Pismo: WI.2712.13.2021

**WYJAŚNIENIA TREŚCI SWZ**

Dotyczy: postępowania o udzielenie zamówienia publicznego, prowadzonego w trybie tryb podstawowy na **"Modernizacja szkoły podstawowej - nadbudowa i termomodernizacja Szkoły Podstawowej wraz z zagospodarowaniem terenu w ramach inwestycji pn. Nowa przestrzeń dla podnoszenia kapitału społecznego i aktywności społecznej dla mieszkańców - modernizacja Szkoły Podstawowej w Babicach wraz z salą gimnastyczną i boiskiem sportowym oraz zagospodarowaniem terenów przyległych"** – znak sprawy **WI.2712.13.2021**.

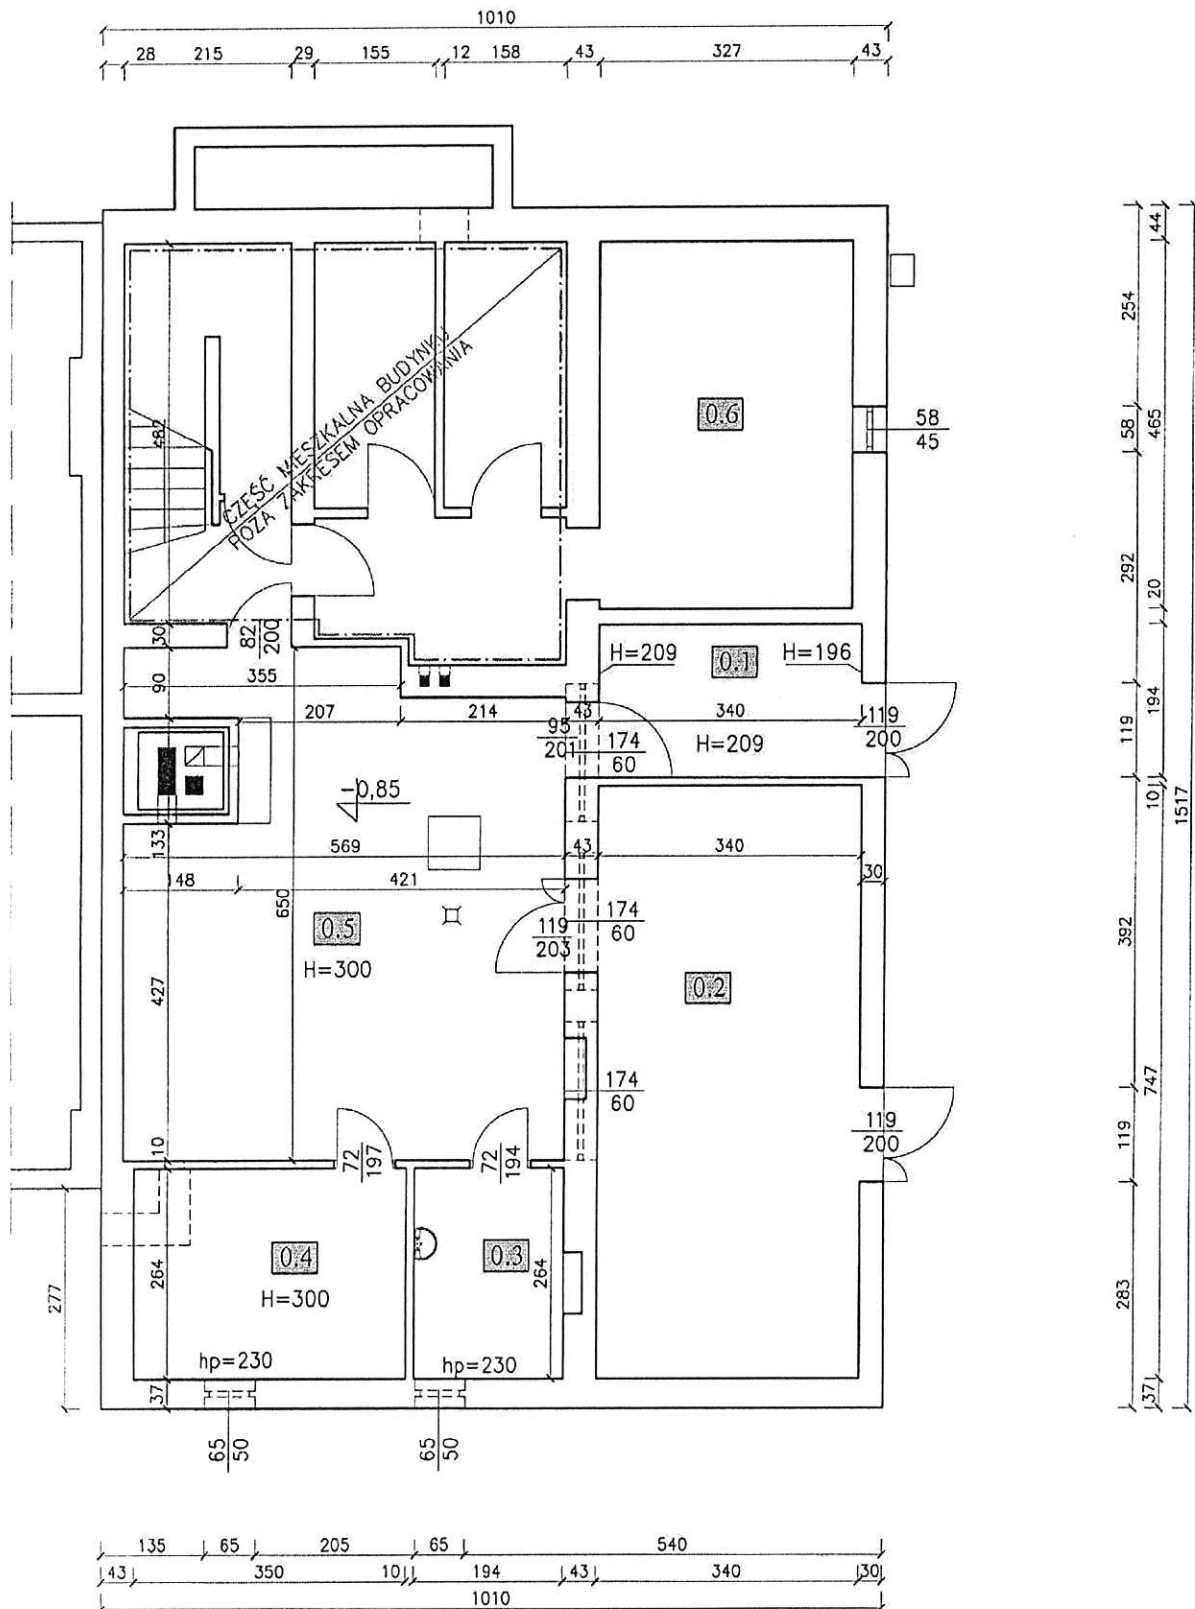
13. Prosimy o potwierdzenie, iż dla pozycji 3.3 harmonogramu rzeczowo- finansowego należy wziąć pod uwagę zakres zaznaczony na czerwono na poniższym rysunku i należy przewidzieć warstwy drogowe jak zaznaczone w chmurce na poniższym rysunku.

Ad. 13 Do wyceny pozycji 3.3 harmonogramu robót należy przyjąć przedstawiony zakres tj:

- rozbiórkę istniejącej nawierzchni i krawężników
- wykonanie obrzeży i krawężników
- korytowanie 60 cm wraz z wywozem
- profilowanie i zagęszczenie podłoża
- podbudowa z kruszyw warstwa dolna – grubość 30 cm
- podbudowa z kruszyw warstwa górna – grubość 20 cm
- warstwa podsypki cem-piaskowej – 3 cm
- kostka betonowa gr 8 cm
- wykonanie zieleni

# ELEWACJE - CZĘŚĆ MIESZKALNA

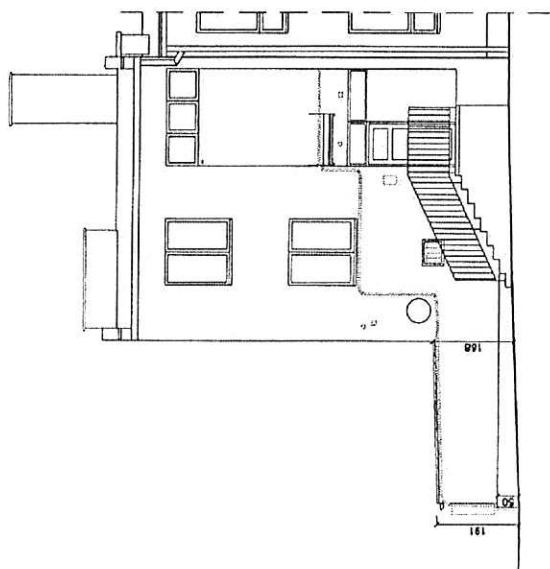
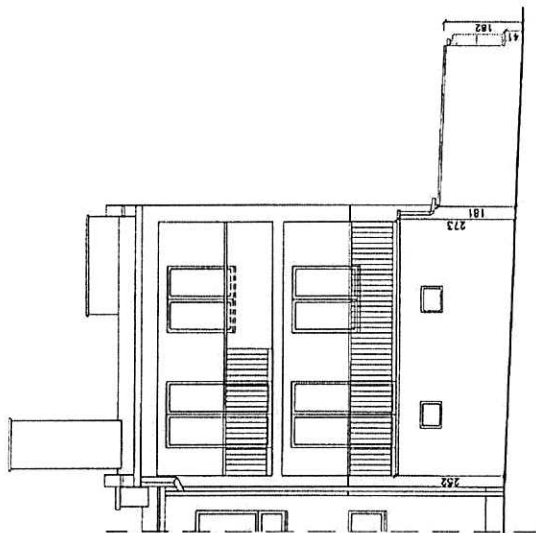
12. Prosimy o przekazanie rzutu i przekrojów przez piwnice w część mieszkalnej w celu właściwego skalkulowania robót zgodnie z p. 2.3.4 harmonogramu rzeczowo finansowego.

Ad.12 Przekrój z dokumentacji archiwalnej , rzut przyziemia oraz zwymiarowane rysunki elewacji w załączeniu, zamawiający nie dysponuje przekrojem tej części budynku.

PRZEMOY - SALA GIMNASTYCZNA

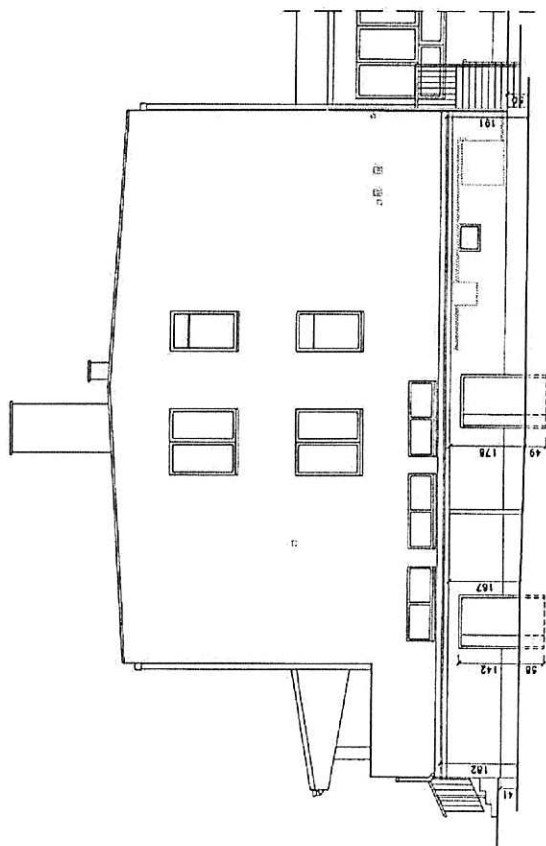
11. Prosimy o przekazanie rzutów i przekrojów przez salę gimnastyczną w celu właściwego

skalkulowania robót zgodnie z p. 2.1.1. do 2.1.4 harmonogramu rzeczowo finansowego.

Ad.11 Rzut oraz przekrój sali gimnastycznej w załączeniu.

Przekrój B-B, skala 1:100

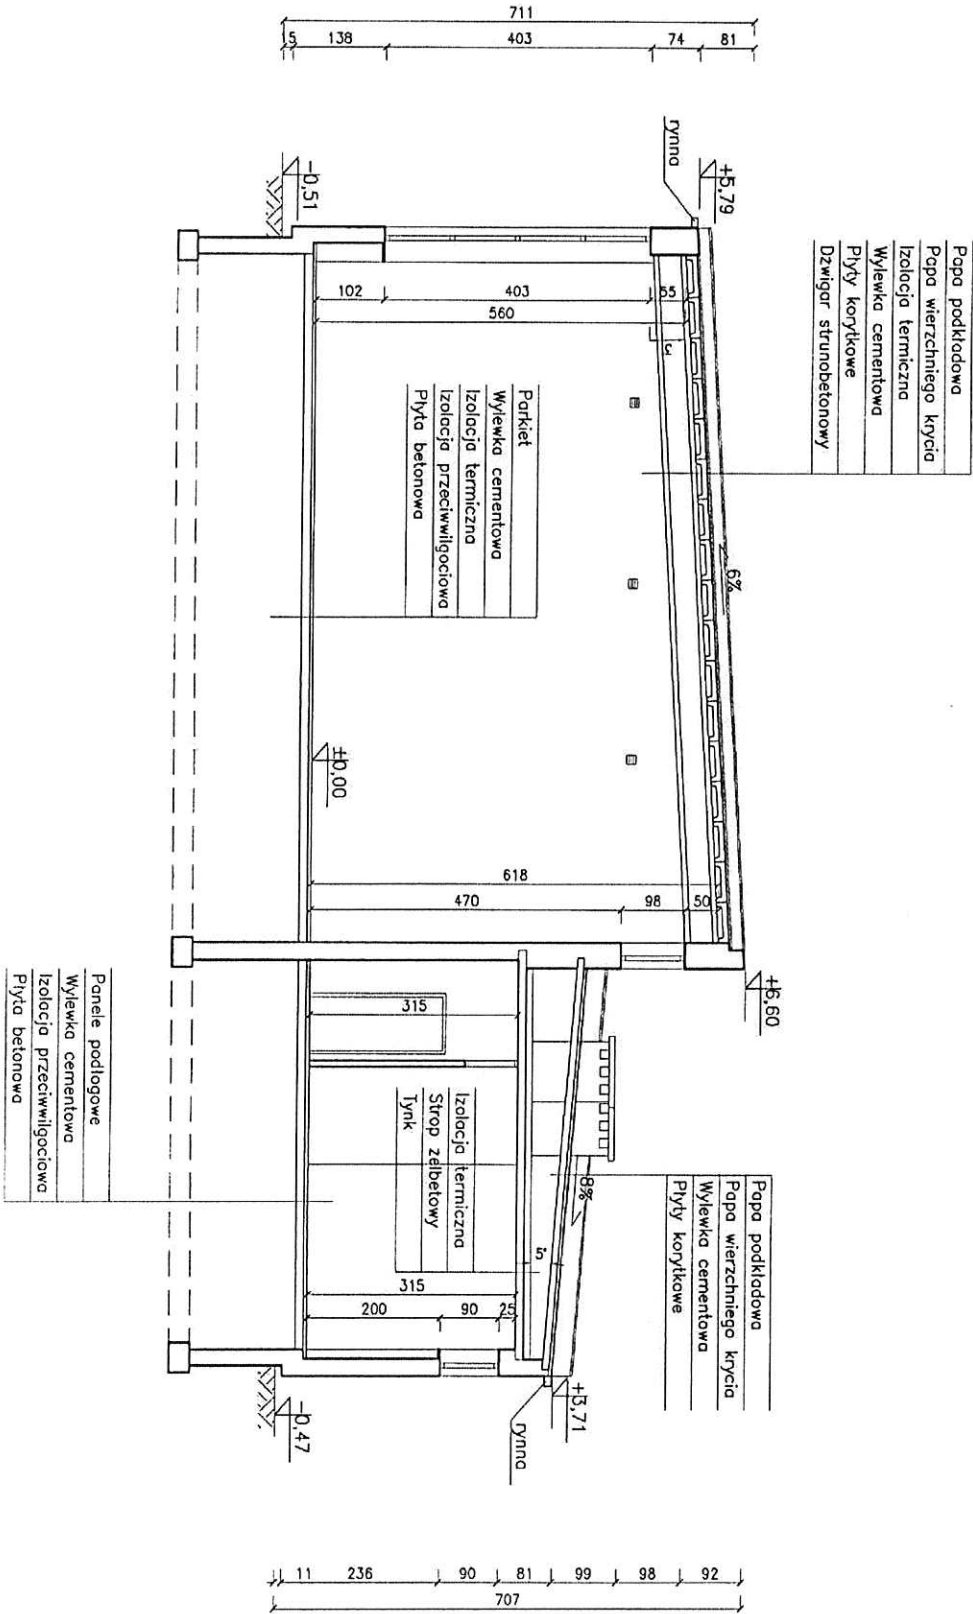
1. Prosimy o udostępnienie dokumentacji archiwalnej budynku zwłaszcza przekroju pokazującego warstwy istniejącego stropodachu.
2. W związku z informacją z opisu do projektu architektury iż istniejący stropodach wykonany jest z płyt korytkowych opartych na murkach z cegły prosimy o informację w jakim rozstawie występują murki z cegły. Informacja ta jest niezbędna w celu poprawnego oszacowania kosztów robót związanych z rozbiórką istniejącego stropodachu z płyt korytkowych pokrytych 2x papą.

3. Prosimy o informację jakiej grubości jest posadzka z zaprawy wapiennej oraz płyt trzcinowych występująca na stropie ostatniej kondygnacji zgodnie z opisem ze strony nr 7 opisy technicznego projektu architektury. Informacja ta jest potrzebna w celu właściwego oszacowania kosztów robót związanych z rozbiórką stropodachu i utylizacji materiałów.

Ad. 1 W załączeniu przekrój A-A i B-B z dokumentacji archiwalnej

Ad.2 Zgodnie z rysunkiem przekroju A-A i B-B dokumentacji archiwalnej. Zamawiający nie dysponuje dokumentacją potwierdzającą rozstaw murków z cegły w istniejącym stropodachu.

Ad.3. Zgodnie z rysunkiem przekroju A-A i B-B dokumentacji archiwalnej grubość zaprawy wapiennej wynosi 1,5cm a płyt trzcinowych 7,0 cm.
